「海龍二號離岸風力發電計畫  
環境影響差異分析報告(第二次變更)」  
「海龍三號離岸風力發電計畫  
環境影響差異分析報告(第二次變更)」  
等 2 案

專案小組第 2 次聯席初審會議紀錄  
審查意見回覆對照表

「海龍二號離岸風力發電計畫環境影響差異分析報告(第二次變更)」  
 「海龍三號離岸風力發電計畫環境影響差異分析報告(第二次變更)」  
 等2案專案小組第2次聯席初審會議紀錄審查意見回覆對照表

圖 1.5.1-1 海龍二號、三號風場與彰化風場航道相對位置，以及航道規劃示意圖

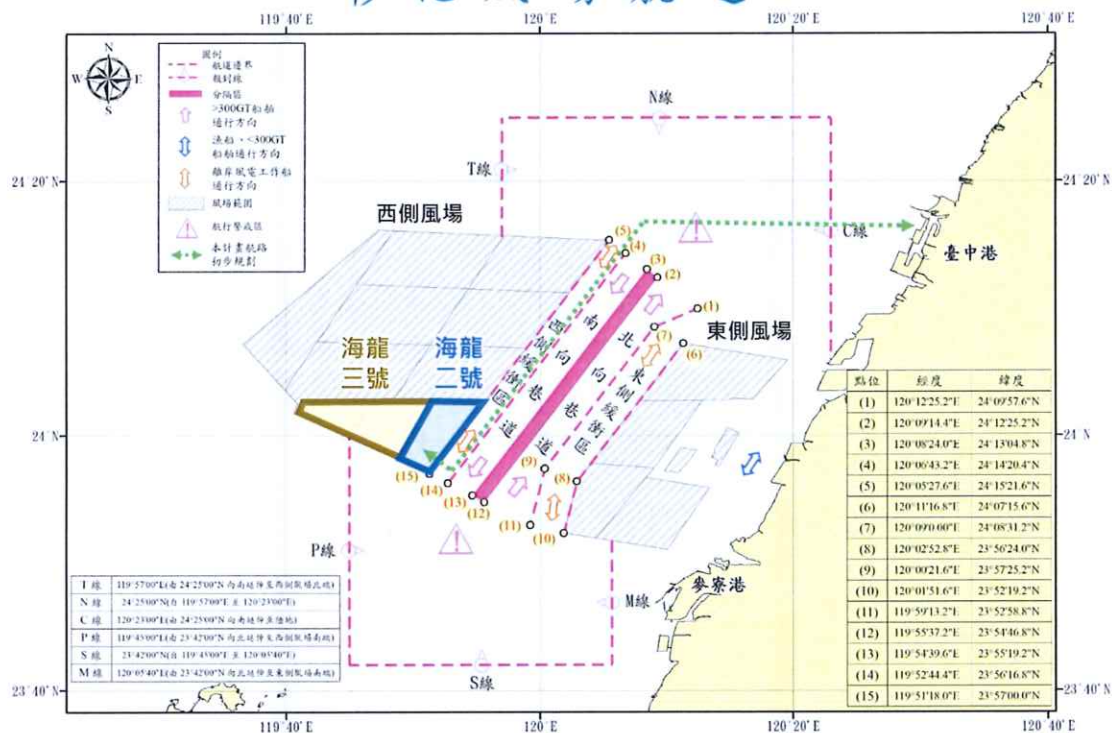
- 一、請補充施工與營運期間使用船舶規劃，及加強船舶航行與海域作業安全管理計畫，以確保海域環境與人員安全。

- (2) 施工海域將設置日夜間警示標識、海域警戒及助導航設施。
  - (3) 工作船進出港將依規定辦理預報、報到、離港及遵守航行航道安全規定，並於進出港時向港口船舶交通服務系統(VTS)報到。
  - (4) 工作船裝設船舶自動識別系統(AIS)及VHF。
  - (5) 為了確保工作船自身安全，兼顧整體海域航行狀況，於不妨礙或危害其他船舶航行安全為原則下，依據不同工作船特性、地理位置、海況及船舶流量，規劃工作船自港埠碼頭至風場施工海域之最適航路，納入航行計畫，航行計畫應於作業前二週，提送交通部航港局備查。
  - (6) 盡可能避免橫越航道，如需橫越時，應向彰化VTS報告並經其同意後橫越。
4. 依據交通部航港局110年4月26日核定公告發布「彰化風場航道」及其航行指南，本計畫風場距離航道西側設有1.5海浬緩衝區，航道東側設有2.5海浬緩衝區，風場及航道位置請詳圖1.5.1-1。

本計畫工作船將從南、北端航行警戒區轉向進入西側緩衝區後，再進入本計畫風場。依據「彰化風場航道」及其航行指南，已確實分流「 $\geq 300\text{GT}$ 之船舶(公務船、軍艦)」、「離岸風電工作船」之航道，「離岸風電工作船」之航道，公務船、軍艦的航道為「南北向巷道」；離岸風電工作船的航道為「東西側緩衝區」，故離岸風電工作船自港口航行至風場，已可確實減輕船舶碰撞風險。

圖 1.6.2-1 海龍二號、三號風場玄武岩分布及風機佈設規劃示意圖(14MW)

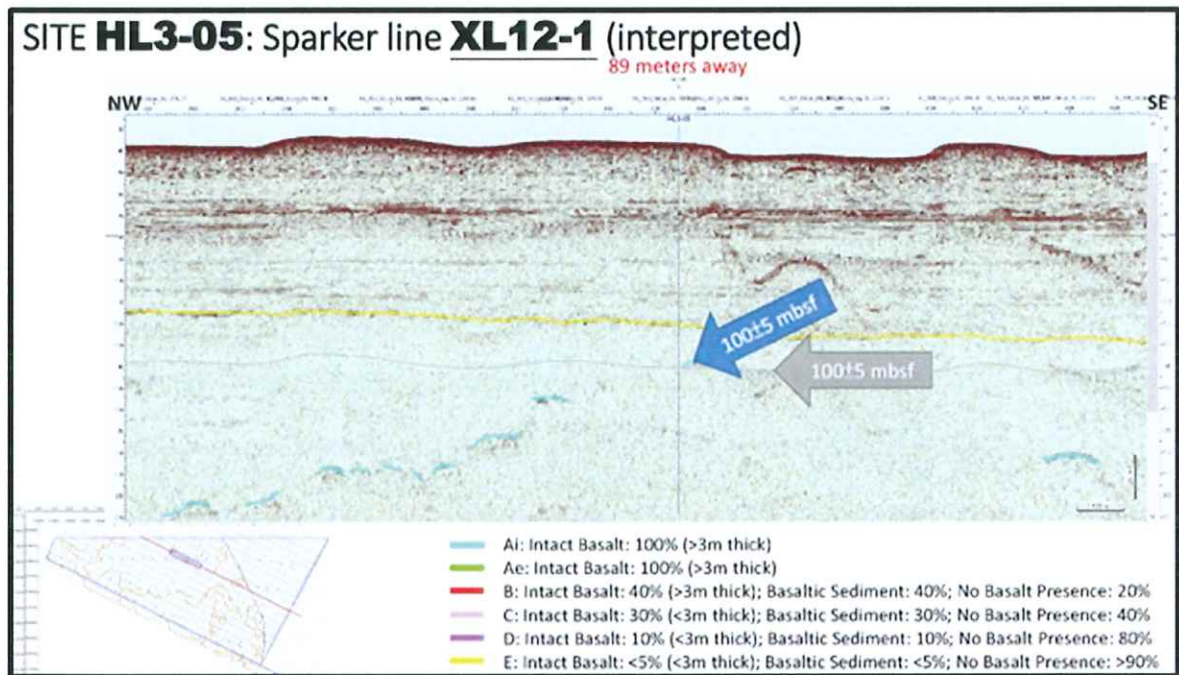
二、仍建議比照鄰近開發案(大彰化離岸風電)的承諾，將水下噪音限值降低為159dB。

說明：謝謝委員指教。依據本計畫部分地質鑽探及側掃調查結果，海龍三號風場範圍於海床下已發現有大片玄武岩地質分佈(如圖1.6.2-1~2)，另海龍二號及海龍三號風場均有顯著沙波地形，場址平均水深達45~55公尺深，整體地理條件較為嚴苛。另因海龍二號及海龍三號風場規劃採用14MW大型化風機，規劃採用之基樁長度及需打入海床之深度已大於現階段正施工中之其他風場，雖風機設置位置均已避開淺層玄武岩地質，但實際地質狀況相較於軟泥或沙質地地形確實更為堅硬緊實，在此種種嚴苛及限制條件之下，經與海事工程施工廠商依據實際的地質調查結果，以及目前已商業化之最佳噪音防制工法進行評估後，打樁期間距離風機基礎中心點750公尺監測處，水下噪音聲曝值(SEL)不超過160dB re 1 $\mu$ Pa<sup>2</sup>s已有相當困難性，懇請委員諒察，並懇請委員同意維持原環評承諾之水下噪音聲曝值(SEL)不超過160dB re 1 $\mu$ Pa<sup>2</sup>s，作為影響評估閾值。

圖 1.10.3-1 海龍二號、三號風場玄武岩分布及風機佈設規劃示意圖 (14MW)

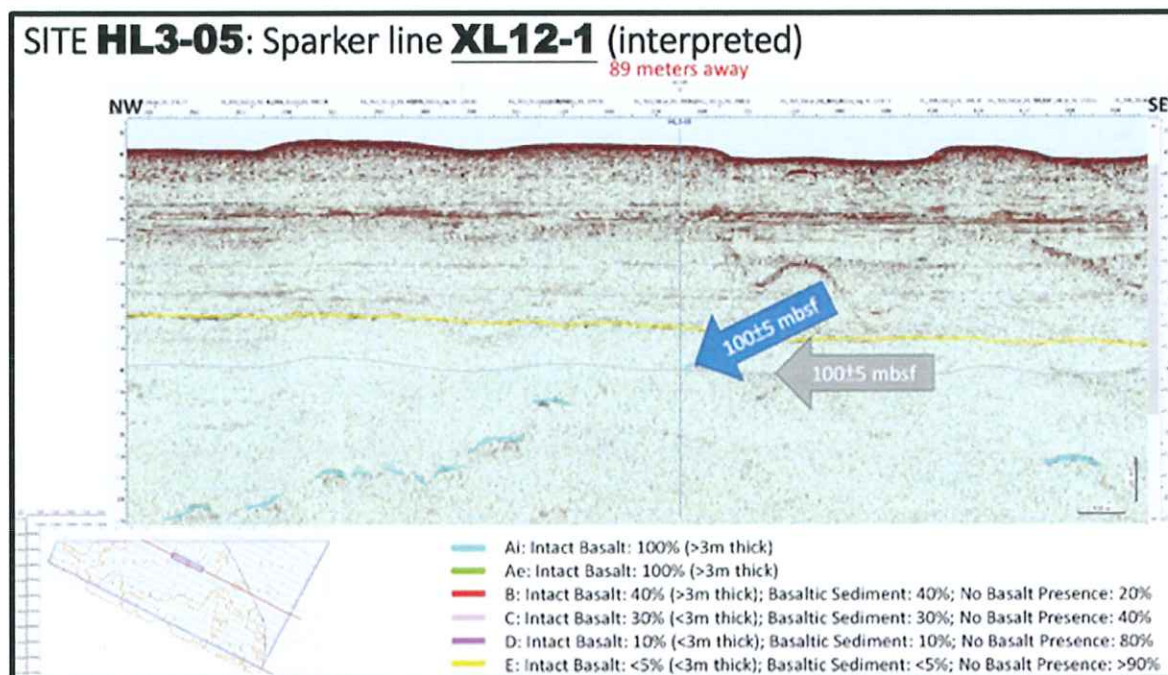
三、應承諾於安裝期間在距離基準點750公尺處水下打樁聲曝值不超過SEL 159 dB，並設定低於158 dB為警戒值啟動相關因應措施。

說明：謝謝委員指教。經審慎評估後，依據本計畫部分地質鑽探及側掃調查結果，海龍三號風場範圍於海床下已發現有大片玄武岩地質分佈(如圖1.10.3-1~2)，另海龍二號及海龍三號風場均有顯著沙波地形，場址平均水深達45~55公尺深，整體地理條件較為嚴苛。另因海龍二號及海龍三號風場規劃採用14MW大型化風機，規劃採用之基樁長度及需打入海床之深度已大於現階段正施工中之其他風場，雖風機設置位置均已避開淺層玄武岩地質，但實際地質狀況相較於軟泥或沙質地地形確實更為堅硬緊實，在此種種嚴苛及限制條件之下，經與海事工程施工廠商依據實際的地質調查結果，以及目前已商業化之最佳噪音防制工法進行評估後，打樁期間距離風機基礎中心點750公尺監測處，水下噪音聲曝值(SEL)不超過160dB re 1 $\mu$ Pa<sup>2</sup>s已有相當困難性，懇請委員諒察，並懇請委員同意維持原環評承諾之水下噪音聲曝值(SEL)不超過160dB re 1 $\mu$ Pa<sup>2</sup>s，作為影響評估閾值。

圖 1.11.1-1 施工模擬點位示意圖

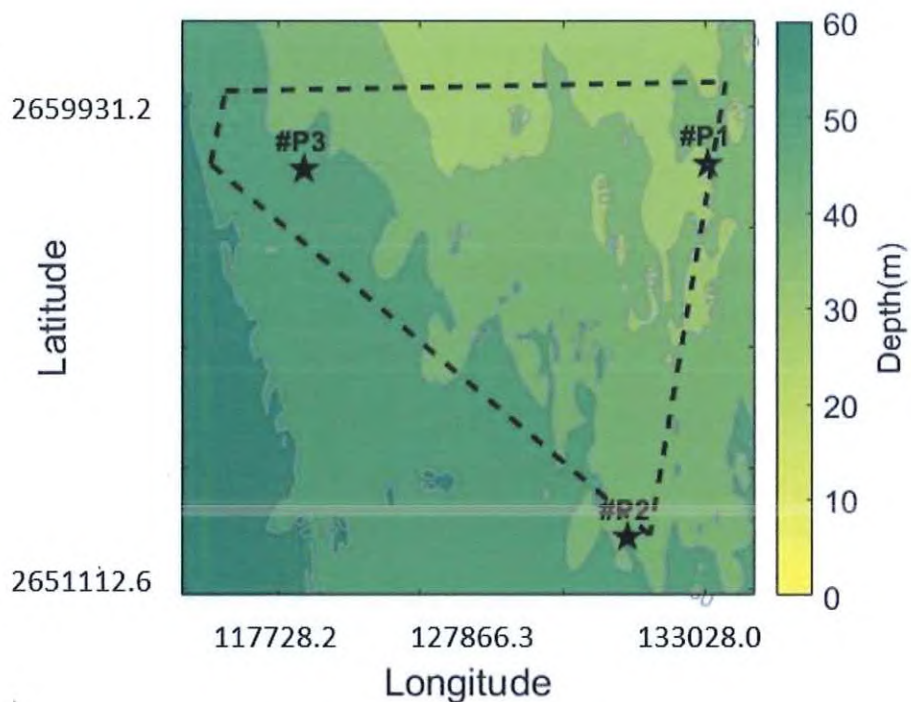
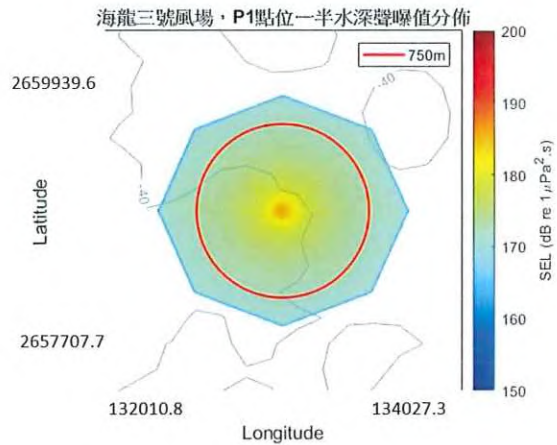
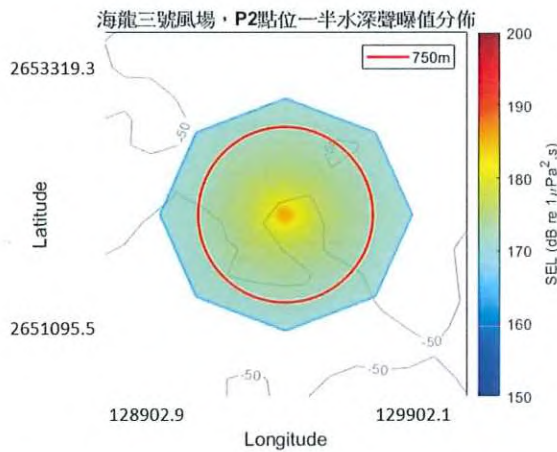
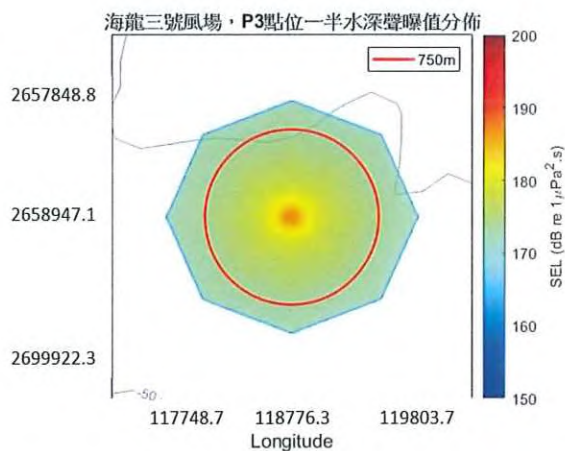
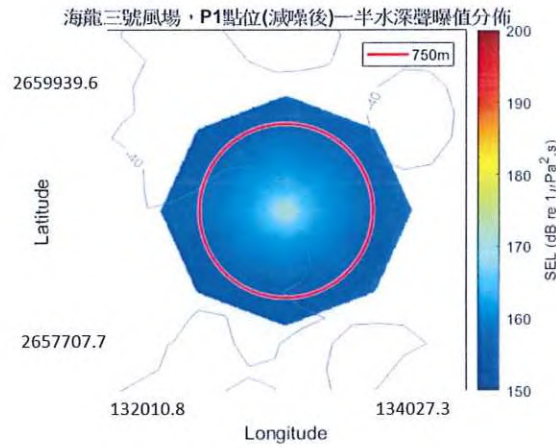
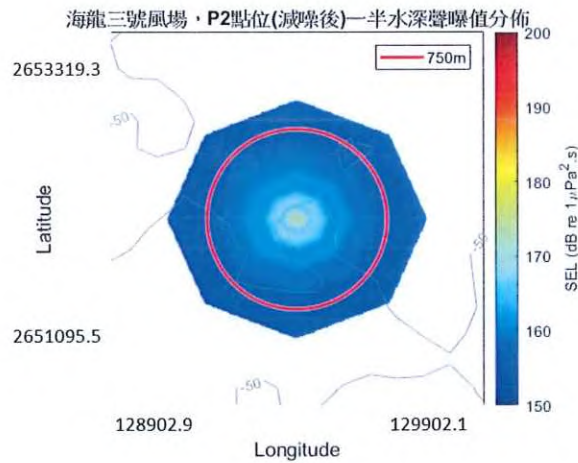
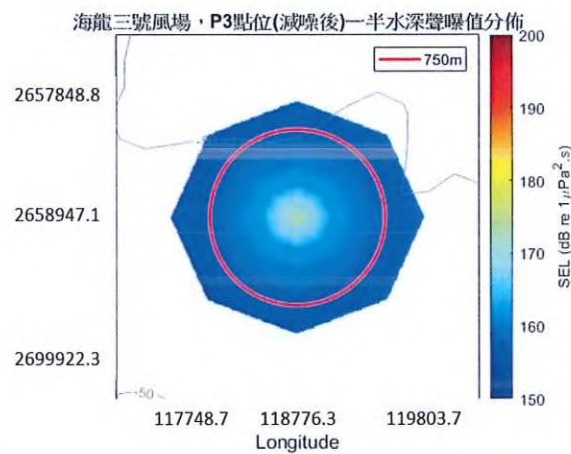
一、請妥善說明支撐腳柱三支與四支所衍生之施工期程與水下噪音之影響差異。

本次變更新增三腳套筒式結構，其打樁設備、最大打樁能量及基樁直徑等參數，均維持與原規劃四腳套筒式結構相同執行模擬。本次變更考量水下噪音實際聲曝值易受地形、底質、打樁深度及海域水深等因素影響，依據實際地質鑽探資料及因應初步基礎結構負載評估分析後樁體長度，並採用更符合聲音傳遞情況之線聲源模式進行評估，原規劃內容與本次變更水下噪音模擬評估參數差異詳表1.11.1-1所示。

模擬結果顯示，減噪前距離打樁點750公尺處之模擬聲壓值介於171~172 dB SEL之間，受到風場實際地質屬於較堅硬情況，相較於原規劃增加約5dB；若經採行減噪措施(雙層氣泡幕)，距離打樁點750公尺處之模擬聲壓值介於157~158 dB SEL之間，與原環說模擬結果相同，可符合環評承諾(不得超過160dB)。水下噪音模擬點位示意圖及減噪前、後聲壓分布如圖1.11.1-1~7所示。

圖 2.5.4-2 施工模擬點位示意圖

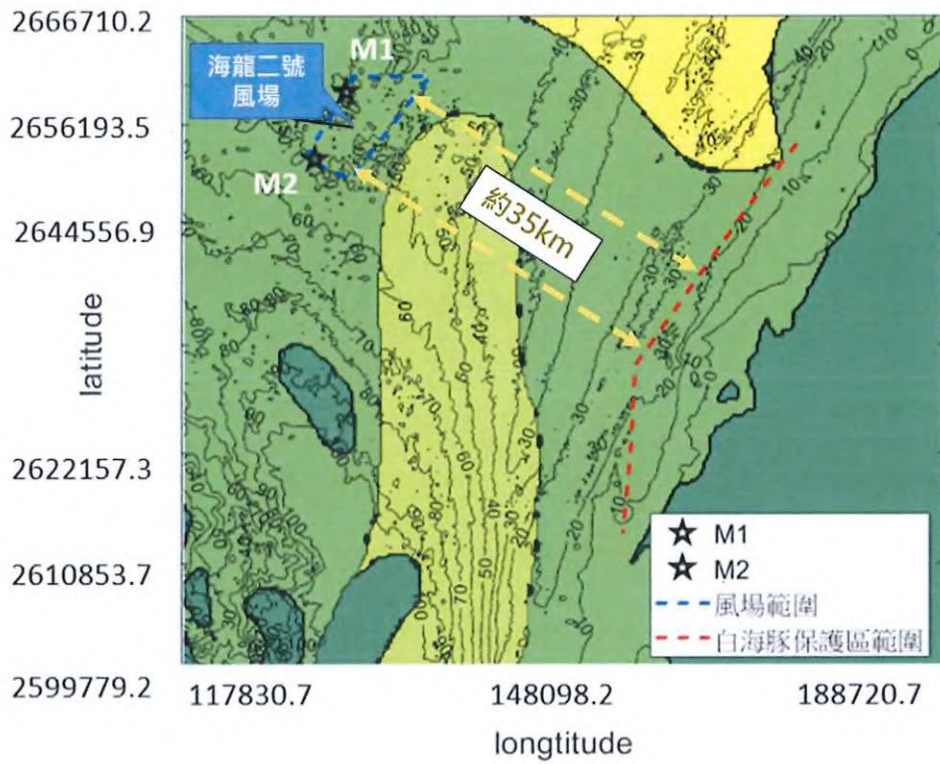
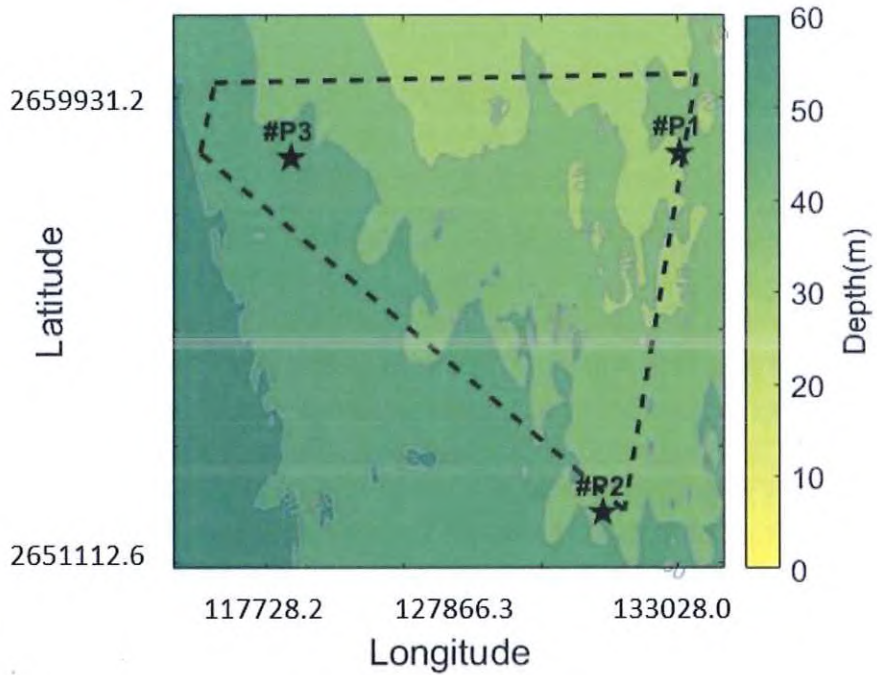
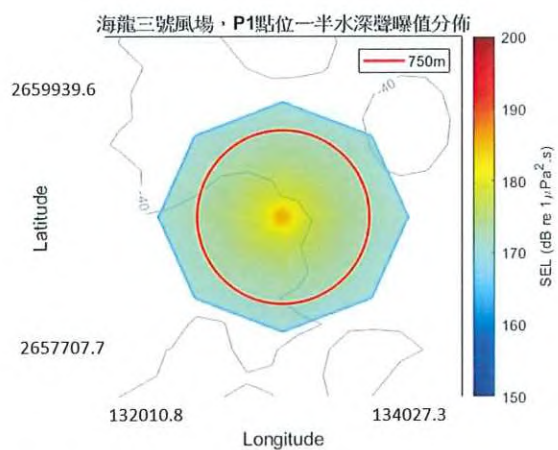
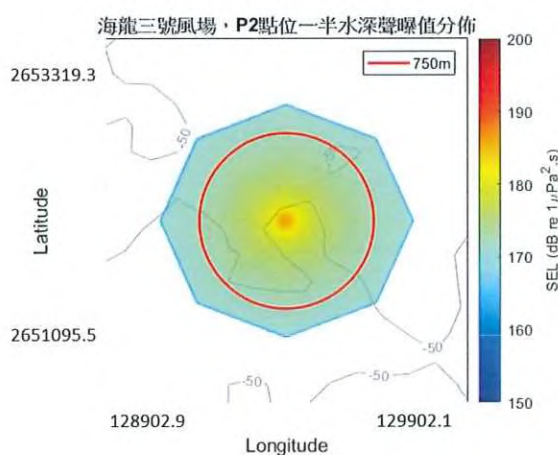
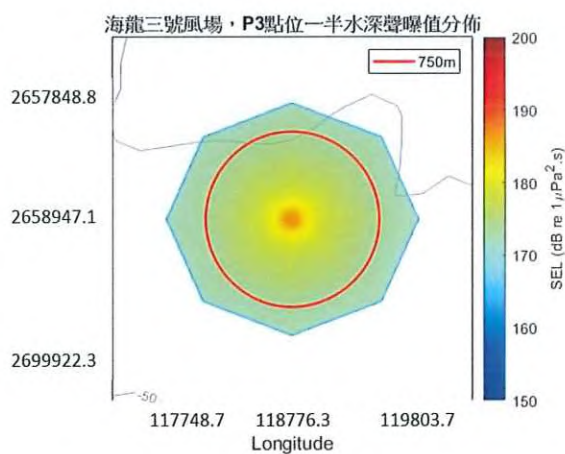
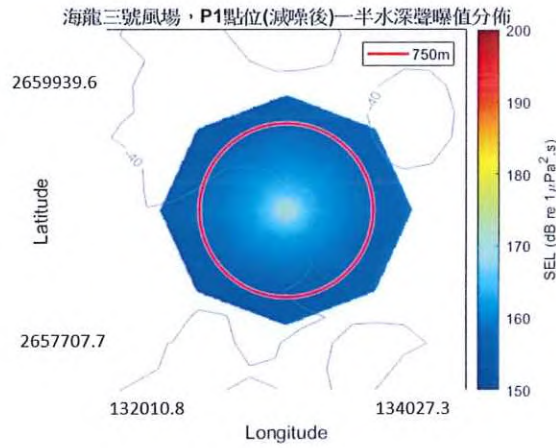
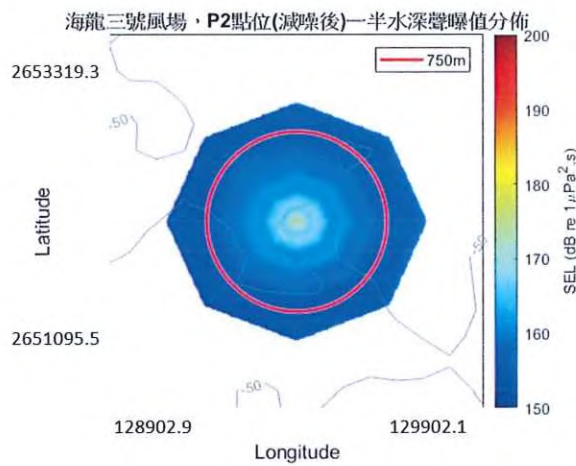
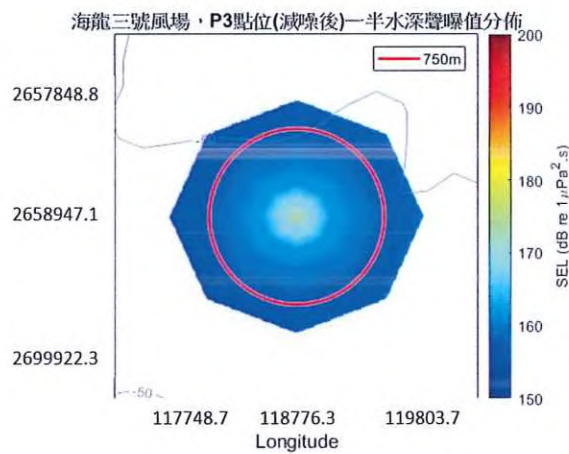
四、請補充說明海上變電站之實際基樁數量、實際最大樁徑、實際打樁貫入深度及水下噪音聲曝值，並說明海上變電站基樁打樁之鯨豚保護對策(含鯨豚觀察員之配置)。

本次變更後海上變電站基礎型式維持與原環說採用套筒式基礎，經基礎結構負載等評估分析，基樁直徑規劃為3.2~4.4公尺，與風機基樁直徑相同，故水下噪音影響模擬評估結果與風機模擬結果相同。

考量水下噪音實際聲曝值易受地形、底質、打樁深度及海域水深等因素影響，本次變更採用最大打樁能量2500kJ，並依據實際地質鑽探資料及線聲源方式作為保守情境模下之模擬評估，模擬結果顯示，減噪前距離打樁點750公尺處之模擬聲壓值介於171~172 dB SEL之間；若經採行減噪措施(雙層氣泡幕)，距離打樁點750公尺處之模擬聲壓值介於157~158 dB SEL之間，經距離衰減至35公里以外之中華白海豚野生動物重要棲息環境範圍，其最大噪音值已回復到背景值音量(介於123~124.8 dB)(圖2.5.4-1)，水下噪音模擬點位示意圖及減噪前、後聲壓分布如圖2.5.4-2~8所示。

圖 2.5.5-1 本計畫海上變電站示意圖

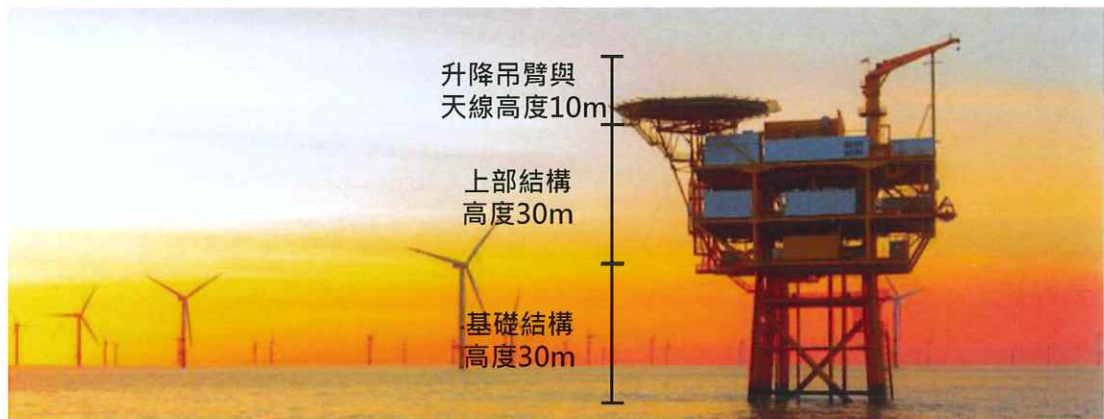
五、本次變更後，海上變電站量體增加且高度增加2倍(不含天線桅杆及頂站起重機，高度達30公尺)，建請補充說明鳥類撞擊影響評估及相應之保護對策。

由於海上變電站與風場最近的風機距離約950公尺，大於風機間距規劃(666~755公尺)，加上海上變電站最大總高度約70公尺，小於風機設置高度(174.5~285公尺)，且海上變電站為固定式設備，由原規劃兩座減少為一座將降低鳥類飛行迴避情形，經評估海上變電站對鳥類飛行影響屬輕微。

圖 2.5.7-1 本計畫海纜非地下工法作業範圍與中華白海豚野生動物重要棲息環境範圍相對位置示意圖

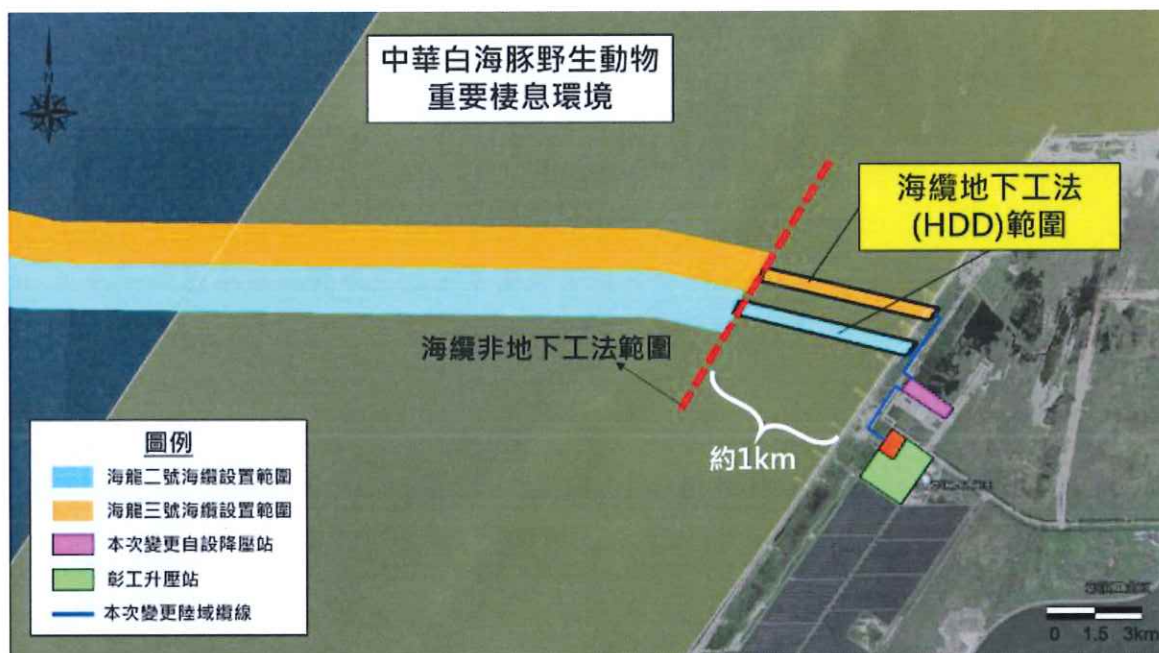
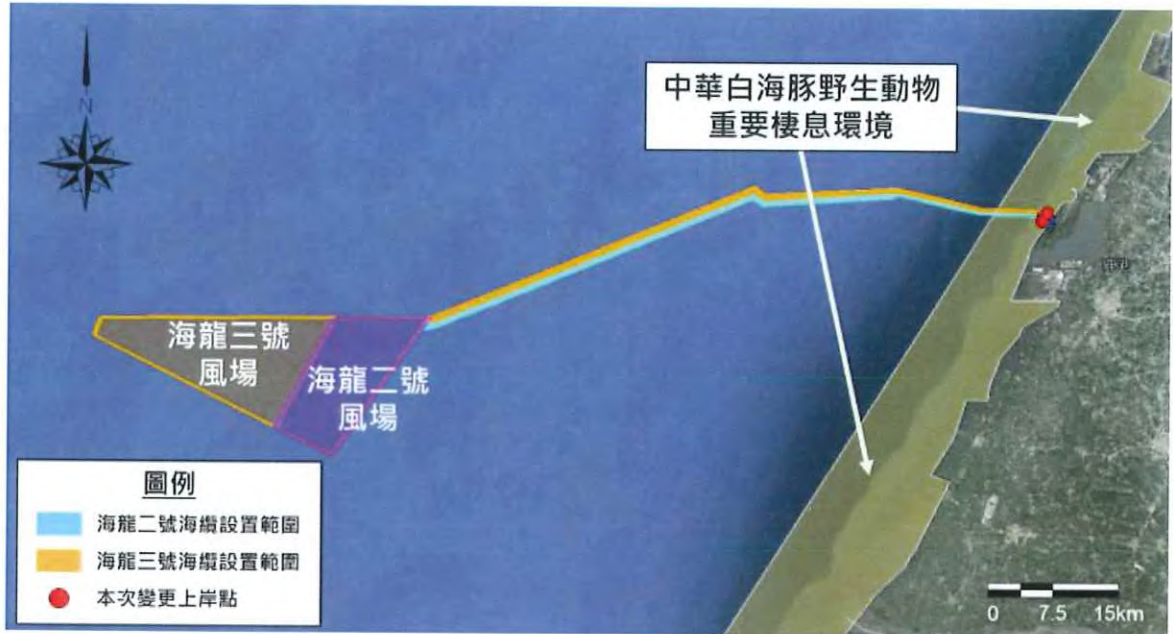
七、請補充「中華白海豚野生動物重要棲息環境」範圍內，海纜施工方式之具體內容(含地下工法及非地下工法部分)。

說明：遵照辦理。本計畫已將風場、海纜(含地下工法及非地下工法)以及陸域設施範圍套疊「中華白海豚野生動物重要棲息環境」範圍，以呈現各施工作業範圍於「中華白海豚重棲」範圍之相對位置。詳如圖2.5.7-1~2所示。本計畫潮間帶區域電纜鋪設工程，其越堤段電纜鋪設將採用地下工法(水平鑽掘或推管)，以減少對於生態棲地之影響，其餘非地下工法部分之電纜鋪設，將避開候鳥過境期11月至隔年3月。此外海纜將採分段施工，同時潮間帶施工範圍邊界將設置污染防止膜或防濁布等。
